Schets/voorstel.
gewijzigde indeling
met hoogtes etc.

5 sep. 2019

NOORDERKWARTIER
Containers in helling
Schaal
IB [redacted]

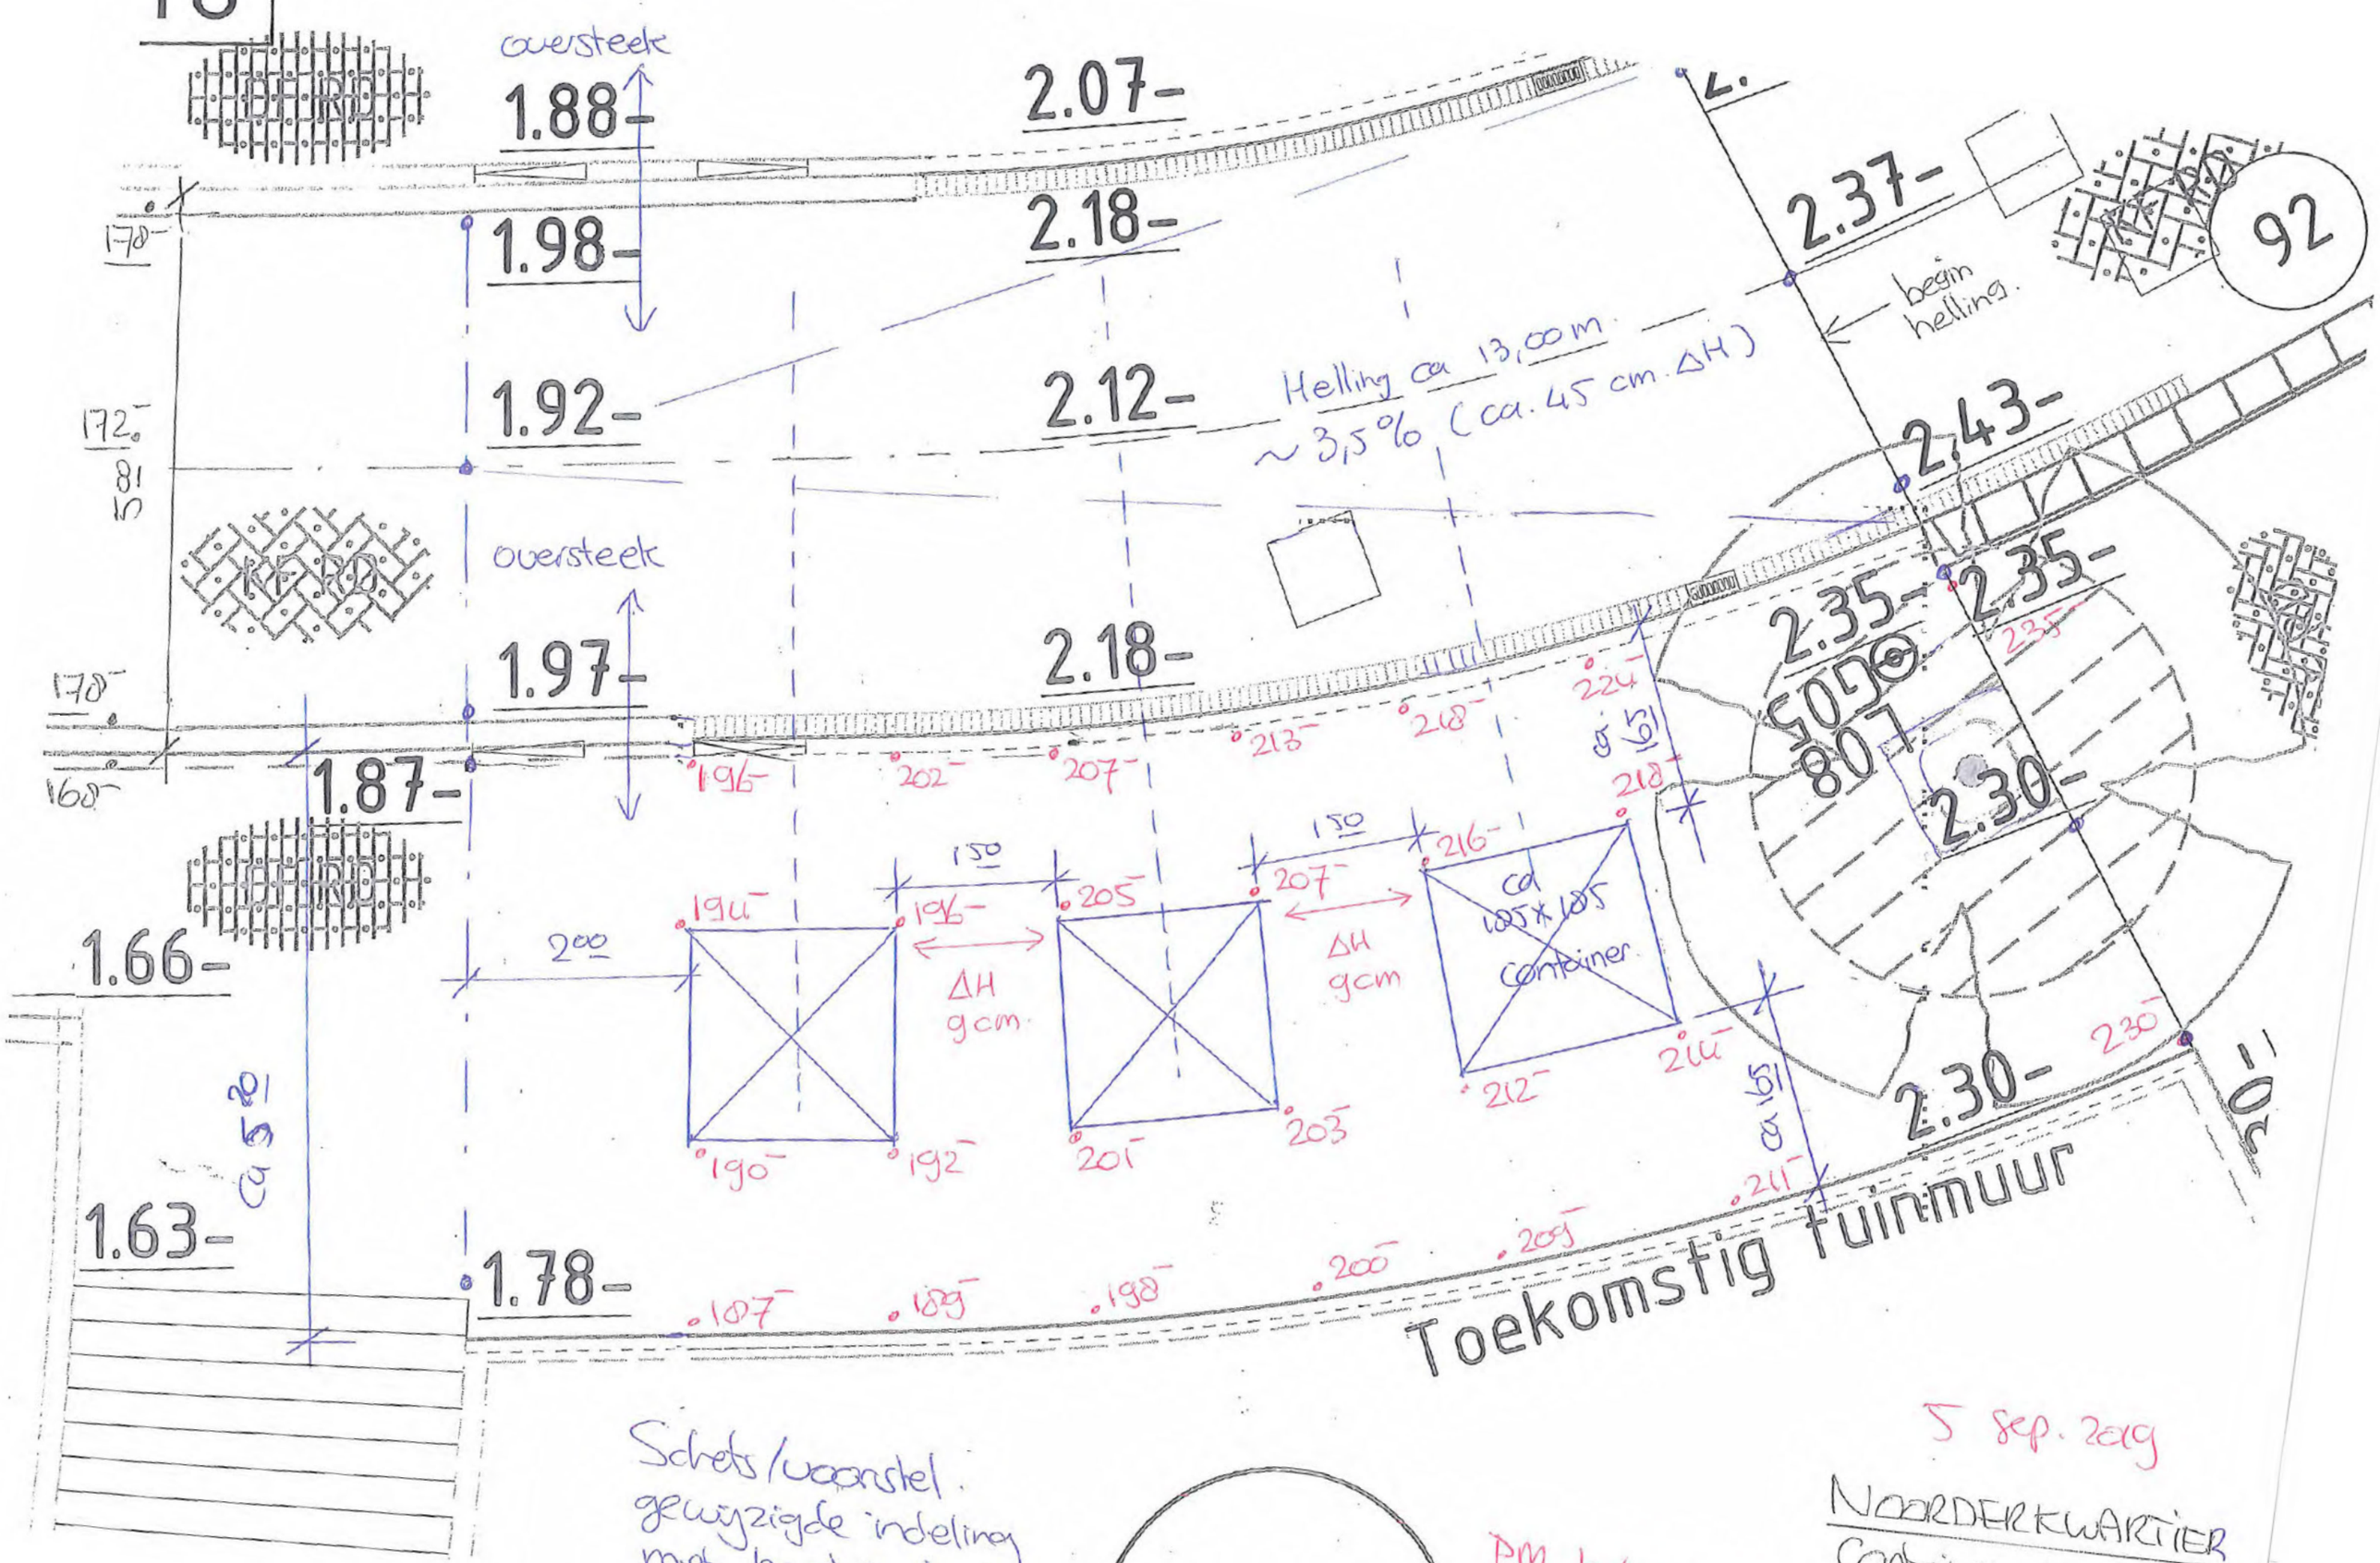
PM betonplaat
grof vuil

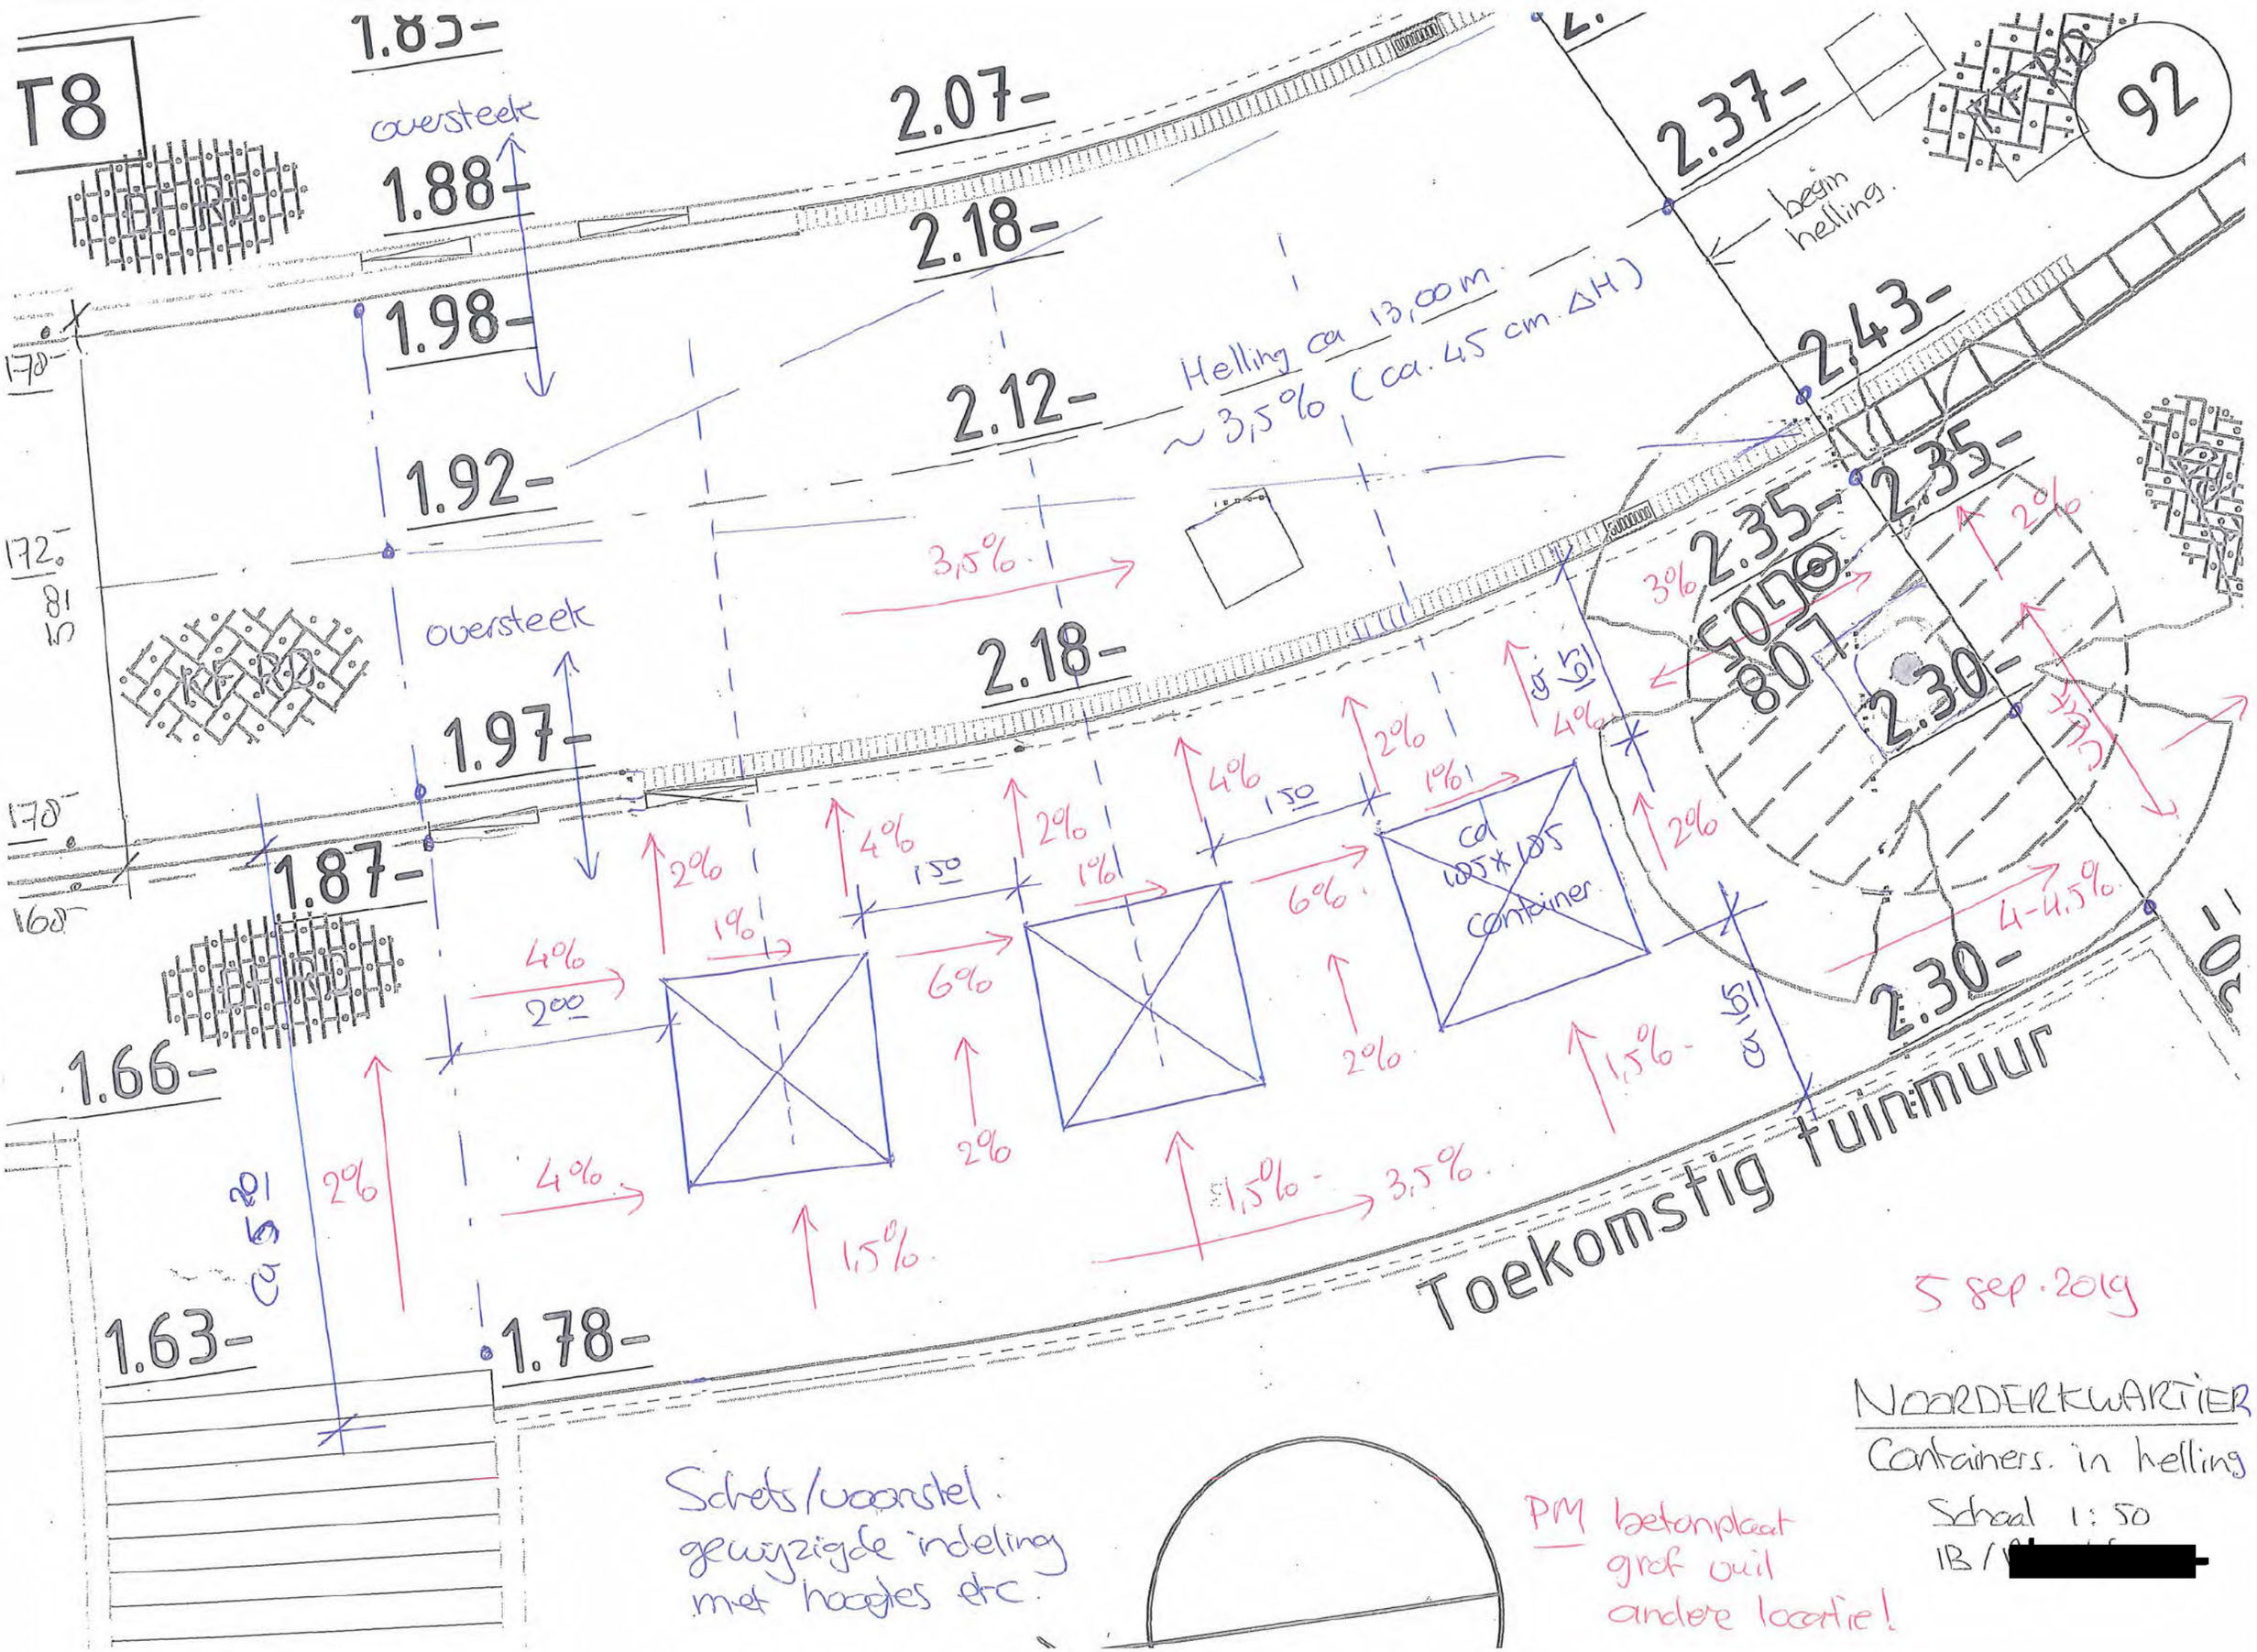
T8
92
1.85-
oversteek
1.88-
1.98-
1.92-
oversteek
1.97-
1.87-
1.66-
1.63-
1.78-
2.07-
2.18-
2.12-
2.18-
2.37-
begin helling
2.43-
2.35-
2.35-
2.30-
2.30-
Helling ca 13,00 m
~ 3,5% (ca. 45 cm. ΔH)
3,5%
3%
2%
4%
2%
1%
4%
2%
1%
4%
2%
1%
4%
2%
1%
6%
2%
1,5%
3,5%
1,5%
6%
2%
1,5%
4-4,5%
2%
4%
2%
4%
2%
1%
ca 105 x 105 container
ca 165
ca 165
ca 5,20
Toekomstig tuinmuur
5 sep. 2019
NOORDERKWARTIER
Containers in helling
Schaal 1:50
IB / [redacted]
Schets/voorstel
gewijzigde indeling
met hoogtes etc.
PM betonplaat
grof vuil
andere locatie!
